SOPRINTENDENZA SPECIALE PER IL PIANO NAZIONALE
DI RIPRESA E RESILIENZA

Oggetto: [ID: 6164] Istanza per l'avvio del procedimento di Valutazione di Impatto Ambientale, ai sensi dell'art. 23 del D.Lgs. 152/2006, relativa al progetto per la realizzazione di un impianto eolico costituito da n. 7 aerogeneratori per una potenza complessiva di 42 MW, denominato "Parco eolico Chelbi", e delle relative opere civili ed elettriche, da realizzarsi nei Comuni di Mazara del Vallo (TP) e di Marsala (TP).

Proponente: VGE 03 S.r.l.

Parere tecnico-istruttorio

Figura 3 - Stralcio elaborato CH-AP08.1 Layout di progetto su carta PPR – Piano Paesaggistico Regionale – Beni paesaggistici

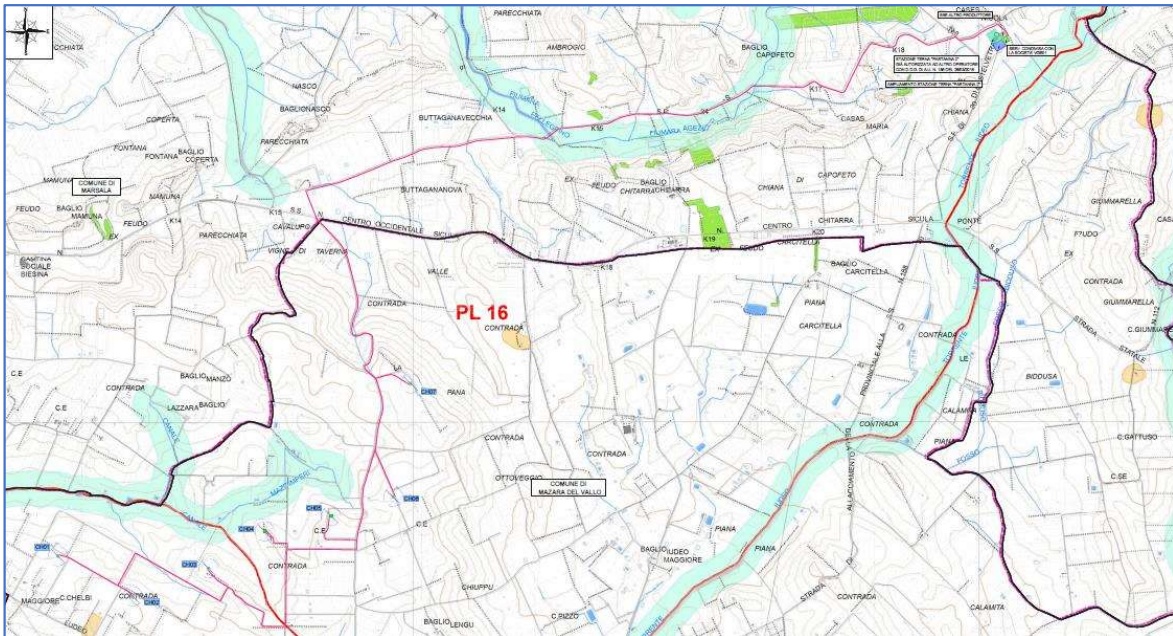
- parte dell’impianto eolico (aerogeneratori CH01 – CH02 – CH03 - CH04) ricade in **area esterna alle aree idonee di cui al comma 8, art. 20 del D.lgs 199/2021** in quanto ubicato all’interno dell’area di rispetto (3000 m per gli impianti eolici) di beni sottoposti a tutela ai sensi dell’art. 136 del Dlgs 42/2004 e nello specifico delle “Sciare di Marsala” tutelate dal Piano Paesaggistico provinciale di Trapani Ambiti 2 e 3, ai sensi dell’art. 134, lett. c (ulteriori immobili ed aree specificamente individuati a termini dell’articolo 136);

Figura 4 - stralcio Elaborato CH-AP15 - Layout di progetto su carta dei vincoli nel bacino visivo. Beni paesaggistici

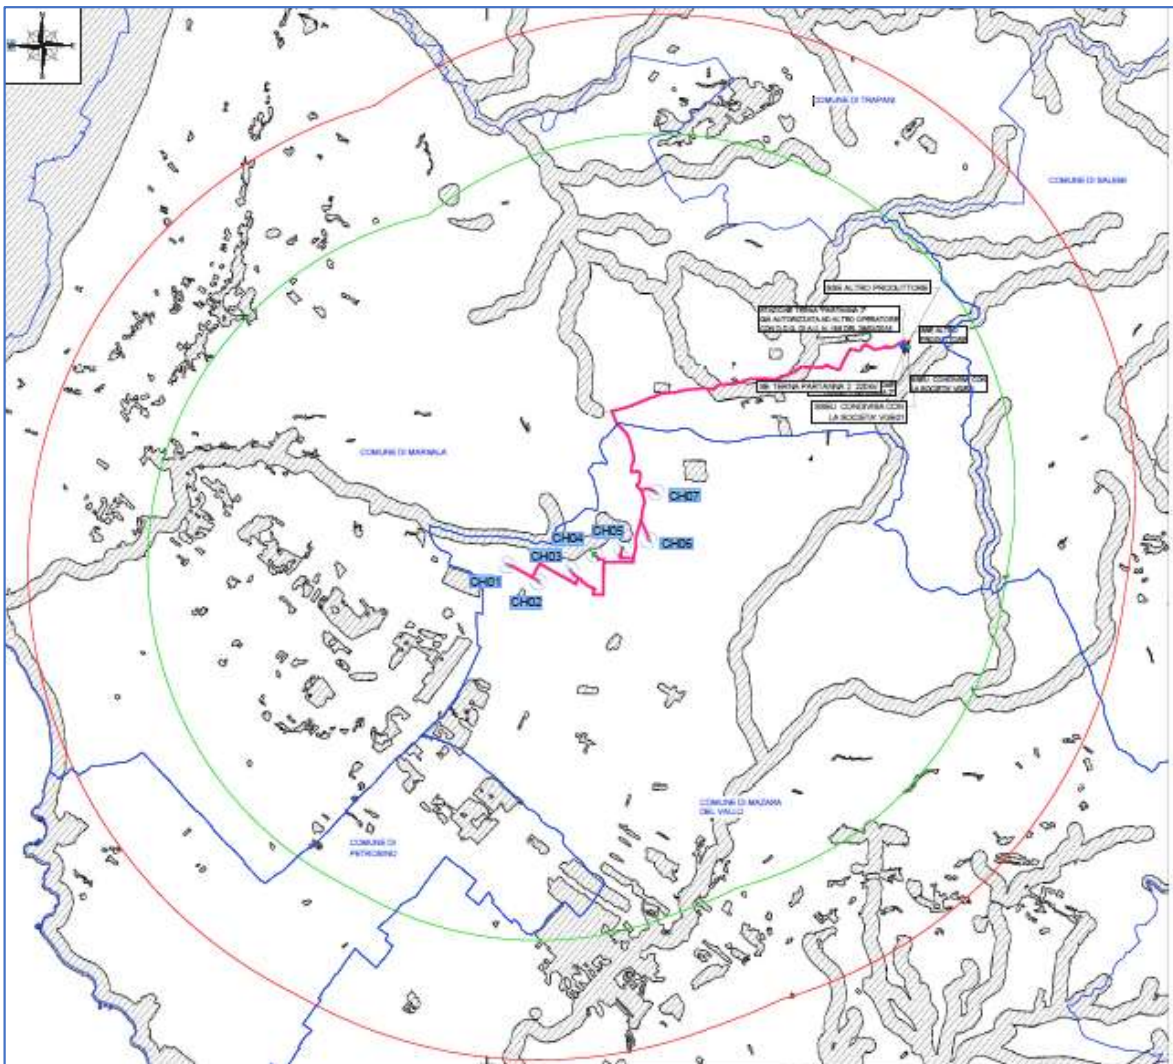
CONSIDERATO E VALUTATO che l'area interessata dalla realizzazione dell'impianto eolico calcolata nel *buffer* distanziale di 10 km sulla base di quanto disposto dal D.M. 10 settembre 2010, è caratterizzata dalla presenza di un importante patrimonio culturale tutelato ai sensi del D.Lgs 42/04, non esaurientemente rilevato dal proponente, e nello specifico:

1. **BENI PAESAGGISTICI:** immobili e aree d'interesse pubblico tutelati ai sensi dell'art. 136:

- Centro storico – lungo mare tra il Mazarò e l'Arena – Gorghie laghetti Murana e Preola – La Madonna dell'Alto (cod. 71) DM del 12/02/1981, a circa 5500 m. dall'impianto.

2. **BENI PAESAGGISTICI:** aree e beni tutelati ai sensi dell'art. 142 comma 1), c), g), m):

2.1) Beni paesaggistici vincolati *ope legis*, ai sensi dell'articolo 142 del Codice dei Beni Culturali, D.Lgs. 42/2004, comma 1, lettera c): *i fiumi, i torrenti, i corsi d'acqua iscritti negli elenchi previsti dal testo unico delle disposizioni di legge sulle acque ed impianti elettrici, approvato con regio decreto 11 dicembre 1933, n. 1775, e le relative sponde o piedi degli argini per una fascia di 150 metri ciascuna*”:

- **Torrente Iudeo,**
- **Fosso Piraneo, Canale Mazzimperi** nelle immediate vicinanze degli aerogeneratori; **Fiumara Agezio**, interferenza diretta con il cavidotto interrato su viabilità esistente, la SP 24, in due punti;

- **Sito Granozzi del periodo da greco-classico a romano imperiale** distante a circa 800 m dall'Aerogeneratore CH07;
- **Baglio Perronello**, insediamento di età romana, a circa 600 dall'aerogeneratore CH01;
- **Casa cantoniere Chelbi**, insediamento medievale, a circa 300 m. dall'aerogeneratore CH02
- **C.da Perrone**, periodo romano, a circa 1400 dall'aerogeneratore CH01;
- **Baglio Catalano**, villa romana su preesistenza tardo ellenistica, a circa 1500-1600 m dall'aerogeneratore CH03 e CH04;
- **Villa Rustica in C.Da Mirabile**, di età romana a circa 1700 m dagli aerogeneratori CH03 e CH04.

- **Sciare di Marsala**, a circa 1100 dall'impianto, torre CH01; le torri CH02, CH03 e CH04 ricadono nell'area di rispetto di 3000 m;
- **Colture agricole tradizionali di pregio**, a circa 4000 m dall'impianto;
- **Montagnola di Borrania**, a circa 7600 m. dall'impianto;
- **Stagnone fascia**, a circa 9800 m. dall'impianto.

Figura 5 - Stralcio Elaborato CH-AP01, Relazione di SIA - Mappa beni isolati

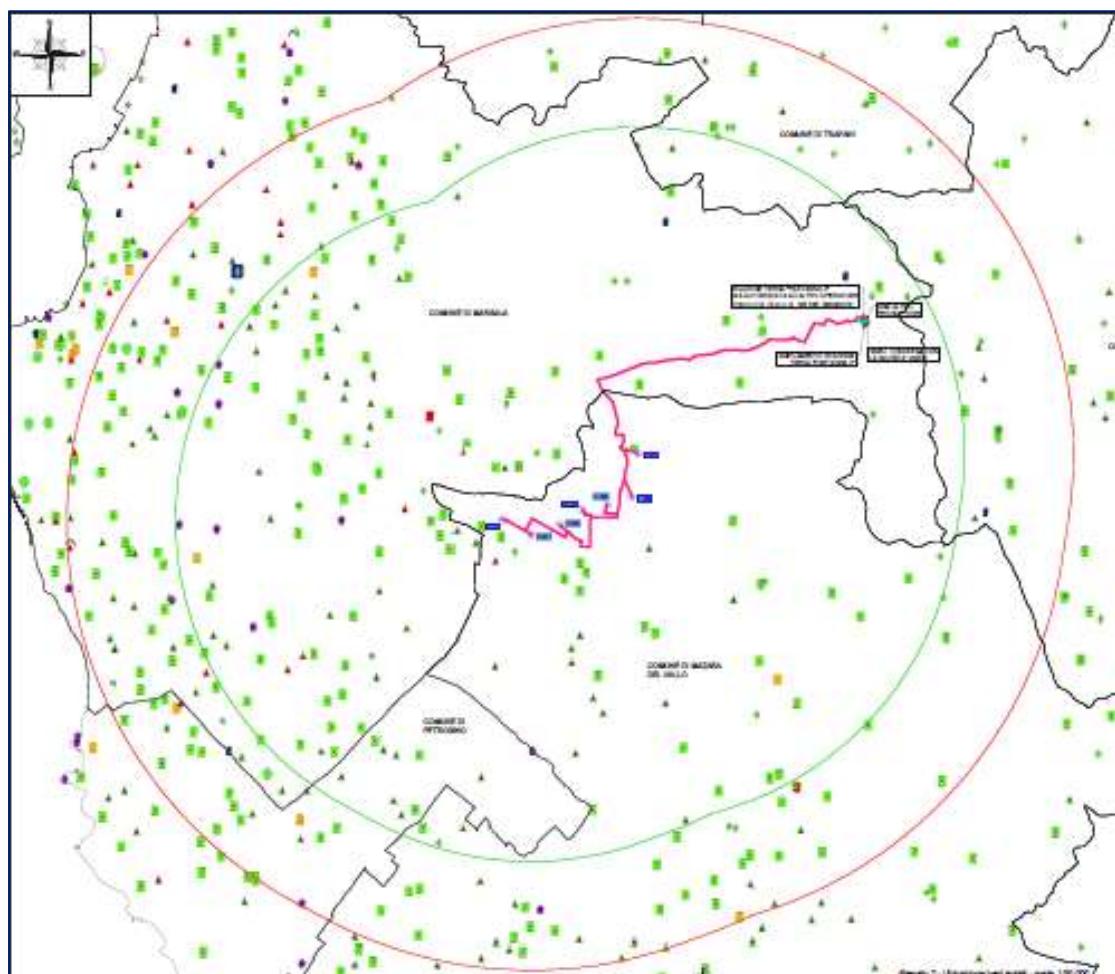
- l'intera area vasta è caratterizzata prevalentemente dal **"paesaggio agrario del vigneto"**, (disciplinato dall'art.14 delle NTA)
- nell'area vasta interessata dalla realizzazione dell'impianto eolico sono presenti numerosi **beni isolati identitari del sistema antropico**, classificati come architettura produttiva (disciplinati dall'art. 17 delle NTA), tra i quali: Baglio Iudeo Maggiore, il Baglio Iencu, il Baglio La Carcia , Baglio Manzo-Lazzara, Baglio, Casale Nuovo, Casale Vecchio, Baglio Catalano, Casa Rocca, Masseria Vecchia, Baglio rurale, Case Chlebi con pozzi e abbeveratoi sparsi nell'area;

- in prossimità dell'area interessata dalla realizzazione dell'impianto e della Sottostazione Elettrica (SSEU) sono presenti **regie trazzere** appartenenti alla viabilità storica la cui tutela è disciplinata dall'art. 18 delle NTA e per il paesaggio locale 16 Marcanzotta, dall'art.36 delle NTA; in particolare gli aerogeneratori CH05, CH06 e CH07 sono nelle immediate vicinanze del tracciato della regia trazzera Mazara-Marsala (SR 18) - che dà accesso alle relative piazzole di servizio;

- l'impianto eolico proposto dista circa 11.000 m dal **punto panoramico** del Castello di Mokarta ubicato nel Paesaggio Locale 16 Marcanzotta, la cui tutela è disciplinata dagli art. 19 e 36 delle N.T.A.;

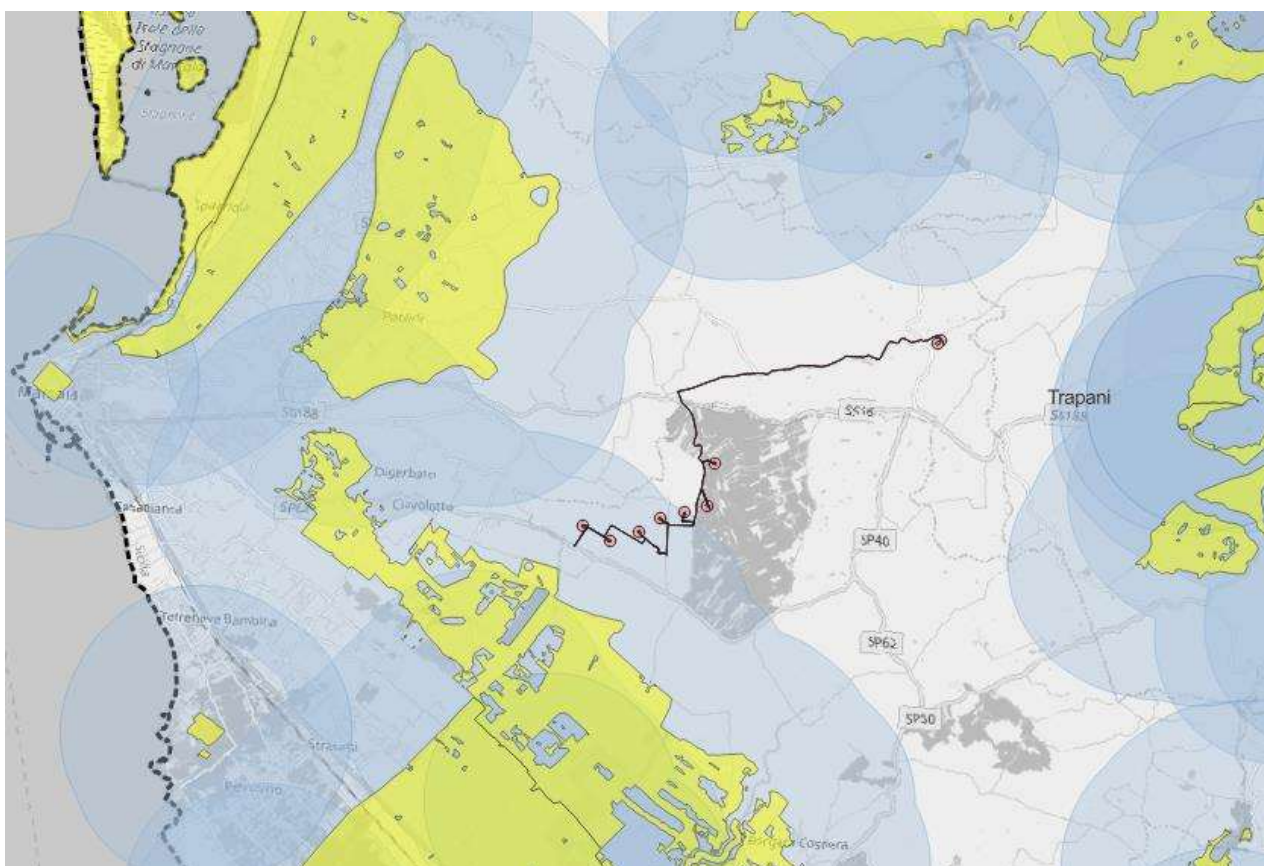
CONSIDERATO E VALUTATO che, alla luce del D.L. 13/2023 convertito con L. 41 del 21/04/2023, parte dell'impianto ricade all'esterno delle aree idonee di cui al comma 8, art. 20 del D.lgs 199/2021 e in particolare gli aerogeneratori CH01, CH02 CH03 e CH04 sono ubicati all'interno dell'area di rispetto (3000 m per gli impianti eolici) di beni sottoposti a tutela ai sensi dell'art. 136 del Dlgs 42/2004 e nello specifico delle "Sciare di Marsala" tutelate dal Piano Paesaggistico provinciale di Trapani Ambiti 2 e 3, ai sensi dell'art. 134, lett. c (ulteriori immobili ed aree specificamente individuati a termini dell'articolo 136 e sottoposti a tutela dai piani paesaggistici previsti dagli articoli 143 e 156) e tutelate dal richiamato Piano Paesaggistico provinciale nell'ambito del Paesaggio Locale 6 "Sciare" con il contesto 6d "Paesaggio delle sciare, aree di interesse archeologico comprese" con livello di tutela 2.

Figura 7 - stralcio Elaborato CH-AP16.A Indagine progetti da FER nell'area vasta

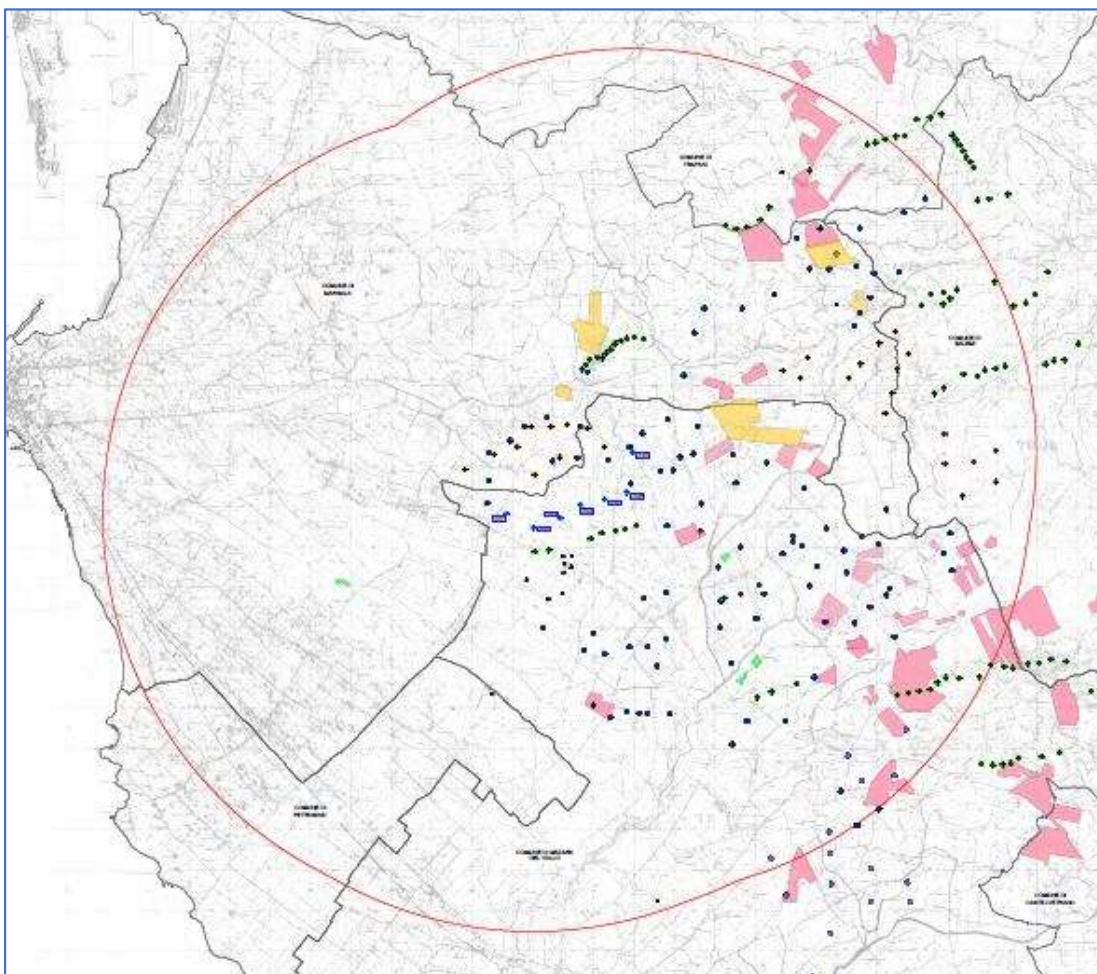
CONSIDERATO e VALUTATO che, come si evince anche dall'elaborato grafico CH-AP16.A "Indagine progetti da FER nell'area vasta" che analizza il conteso di area vasta di 10 Km, l'impianto eolico proposto è ubicato in un'area interessata dalla presenza di altri impianti eolici e da altre proposte di progetti di parchi eolici autorizzati e/o in fase di valutazione, dei quali il proponente non ha fornito i dati (proponente, potenza, n° aerogeneratori, distanza dall'impianto proposto);

CONSIDERATO E VALUTATO che nell'area direttamente interessata dall'impianto proposto si è riscontrato un importante affollamento di impianti in fase di valutazione a livello statale, in alcuni casi con la sovrapposizione di aerogeneratori o la loro ubicazione nelle immediate vicinanze, riferiti a differenti proponenti e in particolare:

- Enel Green Power Solar Energy S.r.l - "Trapani 3" - ID 5752 – sovrapposizione
- Repower Renewable SpA -Borgo Chitarra - ID 6021 - sovrapposizione
- Enel Green Power Solar Energy S.r.l - "Trapani 2" - ID 5754
- ITW Mazara S.r.l.- ID 5720
- Messinello Wind S.r.l. - "C.da Messinello - ID 5749
- Edison Rinnovabile - Mazara-Calamita - ID 8053
- GRV Wind Sicilia 2 – Marsala - ID 7758
- Geremo S.r.l. – Mazara del Vallo - ID 9718
- Wind Guarine Fardella Srl. – Guarine Fardelle – Trapani – ID 8232;

Figura 9 - Stralcio Elaborato CH-AP29A -Rendering e Fotoinserimento REV00 - Mappa punti rilievo fotografico con FER

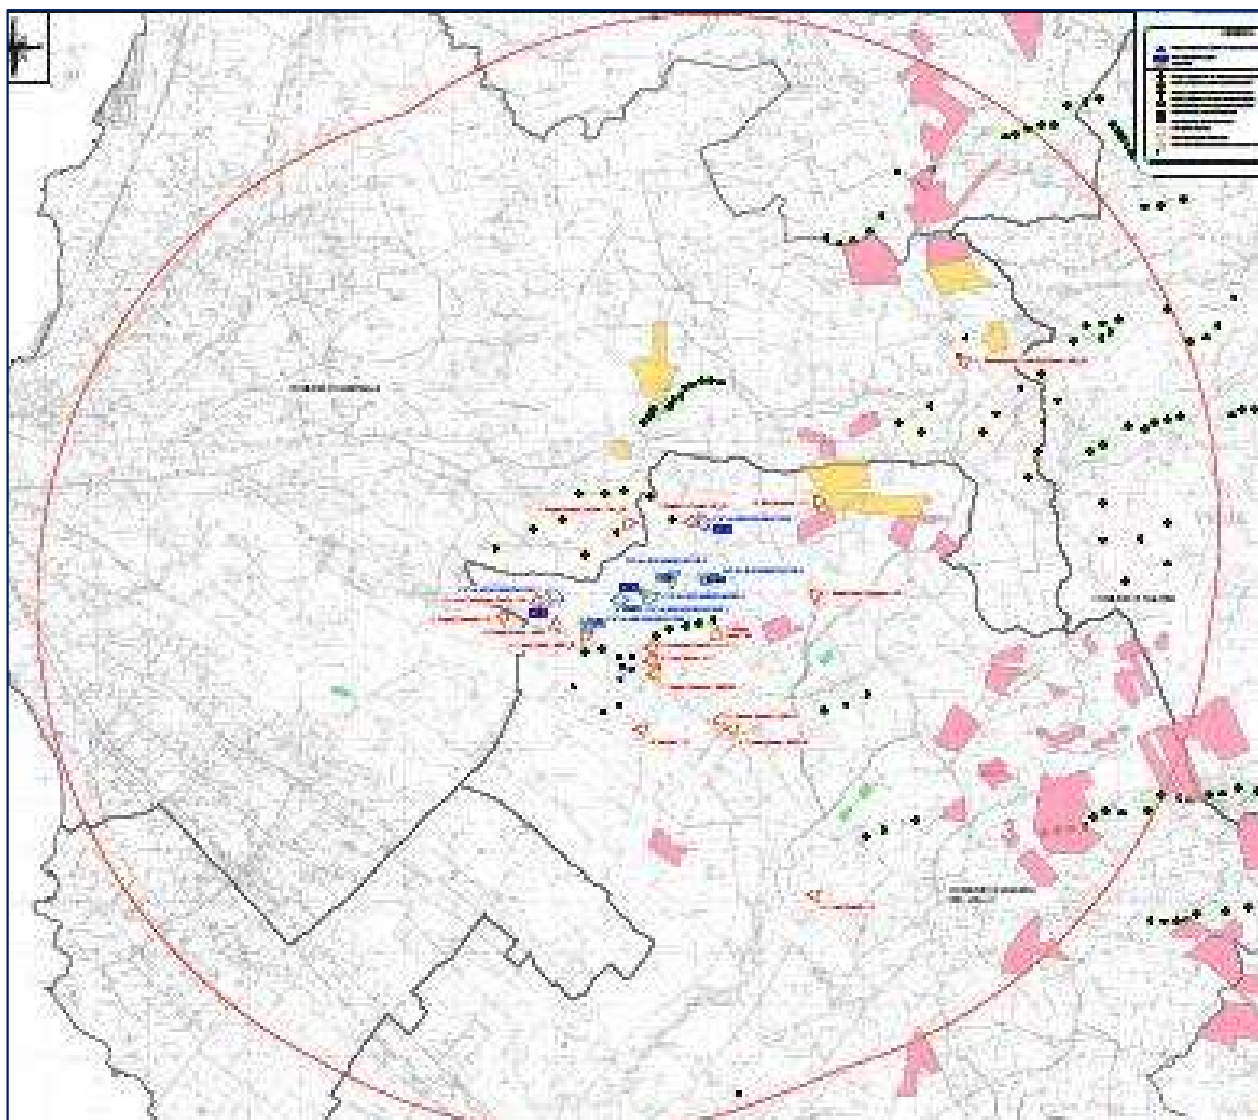
CONSIDERATO E VALUTATO che in riferimento agli aspetti percettivi, alla luce in particolare degli Elaborati CH-AP16 “Indagine progetti da FER nell’area vasta_Rev00”, CH-AP16B “Impatti cumulativi e fotosimulazioni_Rev00”, CH-AP29A “Rendering e Fotoinserimenti_Rev00” e CH-AP42 “Rappresentazione dello stato dei luoghi *post operam* da siti specifici_Rev00”, si rileva una forte incidenza degli aerogeneratori di progetto nella lettura delle matrici paesaggistiche di riferimento, caratterizzate prevalentemente dalla coltura a vite, dal patrimonio storico-costruito rurale e dai siti di interesse archeologico; l’impianto infatti risulta visibile in maniera importante, sebbene in diversa misura, da molti dei punti di osservazione sensibili tra quelli individuati dal proponente, e in modo particolare:

- Regia trazzera Marsala-Mazara (SR18)
- Punto panoramico nei pressi della SP24
- Area archeologica (2)
- Baglio Nasco
- Baglio Rinazzo
- Baglio Iudeo Maggiore

- Baglio Lengu
- Baglio Manzo Lazzara
- Casale Novo
- Baglio Catalano
- Casa Rocca
- Masseria Vecchia
- Baglio Rurale
- Casa Chelbi
- Baglio Peronello
- Mirabile
- Granozzi sito di interesse archeologico
- Abbeveratoio Case San Nicola
